## **A COMISSÃO PERMANENTE DE ANÁLISE DE ESTUDO DE IMPACTO DE VIZINHANÇA**

**ASSUNTO:** RESPOSTA AO PARECER 012/2021 – CEIV REFERENTE AO PROCESSO ADMINISTRATIVO N° 2019029283

LDD ENGENHARIA ARQUITETURA E CONSULTORIA LTDA., inscrita no CNPJ sob nº 11.900.052/0001-30 vem por meio deste responder as questões levantadas no Parecer 048/2021 CEIV referente ao processo administrativo 2019029283:

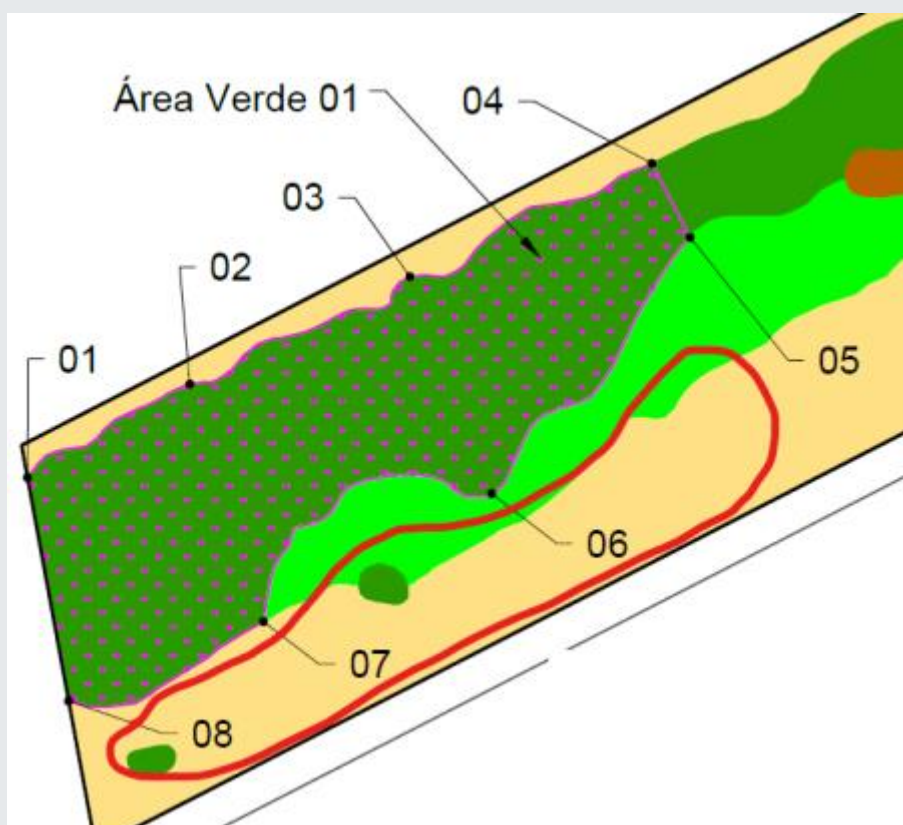
**3.1. 3ª Consideração da CEIV:** A CEIV entende que as descrições dos métodos construtivos tenham sido respondidas no documento “Proposta de Canteiro de Obras 2021”. No entanto, deverá citar este documento no corpo do EIV, na seção “Descrição das Obras”.

**R:** A Proposta de Canteiro de Obras foi inserida no EIV item “9.3 DESCRIÇÃO DAS OBRAS” conforme solicitado.

**Figura 3:** Estudos de semaforização em locais existentes - Abordagem para o Pedestres.

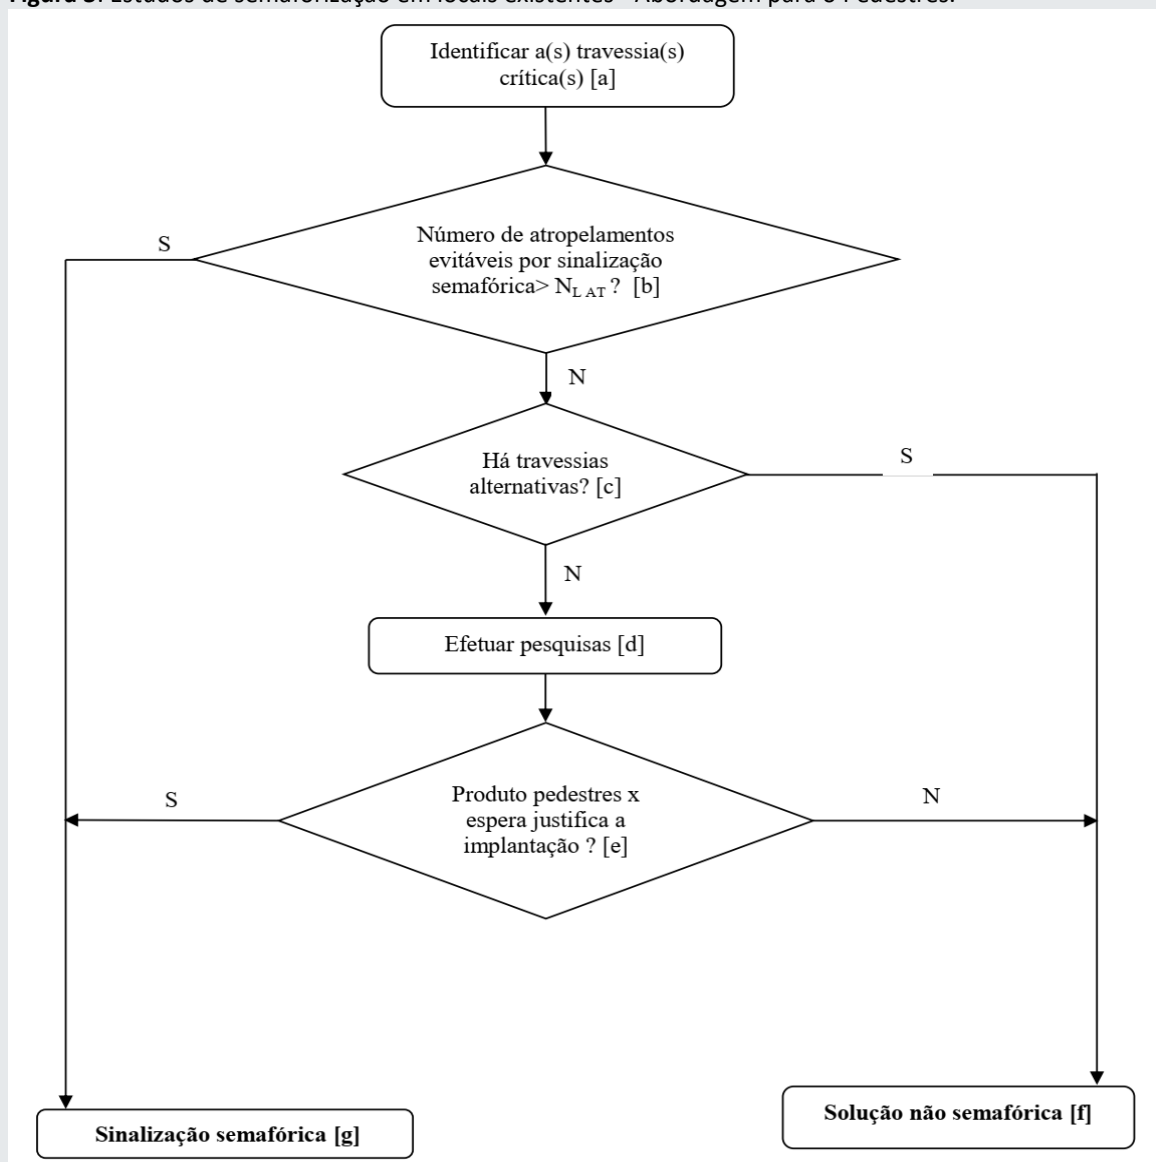
A respeito da proposta de semaforizar a travessia de pedestres da Av. das Flores (cor laranja, da imagem abaixo). Inicialmente, entende-se que tal proposta embasa-se na premissa de que os movimentos de travessia de pedestres nesse local não atrapalhem o fluxo de veículos já existente nesse grande entroncamento de veículos providos da Avenida Panorâmica e Avenida das Flores (Av. Santa Catarina e do Estado).

Apesar disso, conforme já feita as devidas considerações na resposta ao Parecer 047/2020, item 15.1.2 (Resolução CONTRAN nº 738/2018), reforça-se ainda que esta lugar fica em uma via com alta hierarquia viária, que possui múltiplas faixas de rolamento e claramente se encontra em condições de baixa visibilidade (principalmente para os veículos provindos da Av. das Flores). Além disso, não há nitidamente uma intenção de viagens para esta travessia de pedestres em questão (cor laranja), isso porque comparando-se com às demais travessias do entorno (cor verde), observa-se que não há um grande ganho de percurso (menor tempo ou menor distância - *Shortest Path Problem*), caso o pedestre ou ciclista opte por percorrer a travessia em questão.

Reforça-se ainda que o Manual Brasileiro de Sinalização de Trânsito - Volume V, Sinalização Semafórica (2014), traz que um fluxograma que auxilia na tomada de decisão sobre a semaforização ou não de um ponto, na abordagem do pedestre, sendo que conforme argumentos elencados acima, não fica clara esta justificativa de semaforização da travessia de pedestres em questão.

Por fim, em concordância ao Parecer da CEIV 012/2021, item 15.1.2, também recomenda-se a remoção desta travessia elevada.

Caso a CEIV, junto a Secretaria de Planejamento e BC Trânsito entendam por mais seguro a instalação da estrutura semafórica para a travessia de pedestres no trecho, o empreendedor acata a decisão de doação de uma estrutura semafórica, com botoeira para esta travessia de pedestres.
